食品加工用機械に関して労働安全衛生規則が改正されました

レオニーダー KH・KQ 型をご使用のお客様に、「ロストル」のご提案

煮炊攪拌機 KRS 型をご使用のお客様に、「新型ジョイント」のご提案

新型ジョイント（**実用新案登録済**）

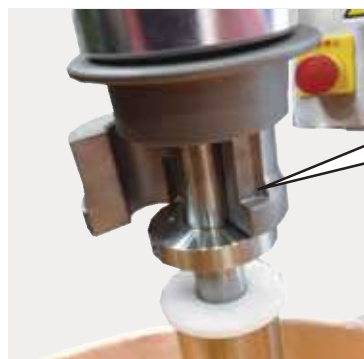
固定リングを上げ、
フタを開けることで
羽根を簡単に着脱で
きます。

煮炊攪拌機 KRS 型の羽根ジョイント部は、ゴムカバーによってレバーが隠れ、巻き込み防止をしておりました。更なる安全性向上を図るため、新たなジョイントを開発しました（**実用新案登録済**）。新型ジョイントは、**レバー構造を見直し、ゴムカバーが不要となるため、より安全で衛生的**です。また、**羽根の取り付け・取り外しが容易にできるため、女性従業員の方からも「大変使いやすくなった」とのお声を頂いております**。新型ジョイントは、従来のジョイントから交換が簡単に行えます。（新型ジョイントは、KRS-1 型は 2012 年 6 月出荷機より、KRS-2 型は 2012 年 8 月出荷機より標準化しています）

新型ジョイントは、これまでのジョイントと互換性があります
